泊発電所3号炉 標準応答スペクトルを考慮した 地震動評価について

令和4年5月13日
北海道電力株式会社

令和4年1月14日審査会合における指摘事項

標準応答スペクトルを考慮した地震動評価に用いる地下構造モデル

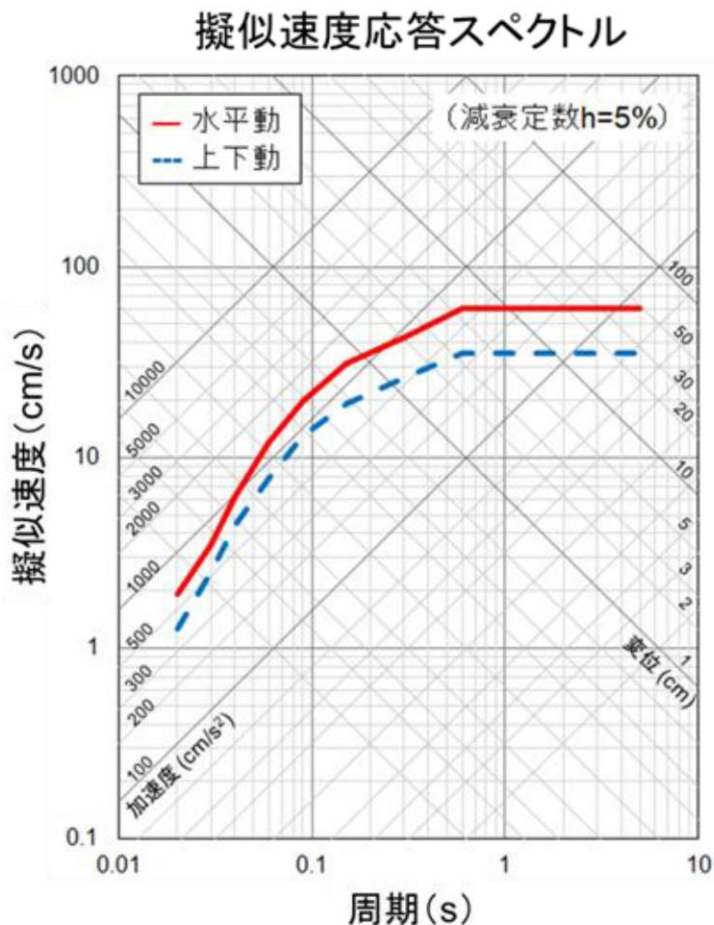
No.	指摘事項	回答方針	ページ
1	標準応答スペクトルを考慮した地震動評価にあたり、既往の地下構造モデルとは異なるモデルを用いることの妥当性が示されていない。 また、新たな地下構造モデルを設定するにあたり、減衰定数を大きく見直すことの妥当性が示されていない。	○標準応答スペクトルを考慮した地震動評価にあたり、現状の観測記録等の限られたデータでは、地下構造モデルを見直すことの妥当性を示すことが難しいことから、既往の地下構造モデルを用いて評価を実施した。	8～9
2	乱数位相を用いた模擬地震波の振幅包絡線の設定において、主要動の継続時間を適切に設定するため、Noda et al. (2002) の手法に用いる地震規模について少なくともM7.0以上とすること。	○乱数位相を用いた模擬地震波の振幅包絡線の設定において、Noda et al. (2002) の手法に用いる地震規模をM7.0として、適切な模擬地震波を作成した。	12～14
3	観測位相を用いた模擬地震波の検討において、敷地で得られた観測記録だけでなく、敷地周辺の観測記録を整理し、標準応答スペクトルを考慮した地震動評価に反映する必要性について検討すること。	○敷地周辺の観測点における観測記録を収集した結果、特異な形状の波形はないことを確認した。また、乱数位相と観測位相を用いた模擬地震波の解放基盤表面における応答スペクトルおよび加速度時刻歴波形を比較した結果も踏まえ、乱数位相を用いた模擬地震波を標準応答スペクトルを考慮した地震動として採用した。	16～42

○既往の地下構造モデルにおける減衰定数は、大きな裕度を持って設定されていると考えられる(参考資料4.2参照)ものの、現状の観測記録等の限られたデータでは、地下構造モデルを見直すことの妥当性を示すことが難しいことから、安全側の評価となる既往の地下構造モデルを用いて標準応答スペクトルを考慮した地震動評価を実施する。

- 既往の地下構造モデルは、地震基盤を標高-2000m、解放基盤表面を標高0mとしている。
- 標準応答スペクトルを考慮した地震動評価を実施するにあたって、既往の地下構造モデルに対して、地震基盤相当面を設定する。
- 実用発電用原子炉及びその附属施設の位置、構造及び設備の基準に関する規則の解釈 別記2 第4条第5項第三号②において、地震基盤相当面は、せん断波速度 $V_s=2200\text{m/s}$ 以上の地層と定義されていることを踏まえて、標高-990m層上面を地震基盤相当面と設定する。
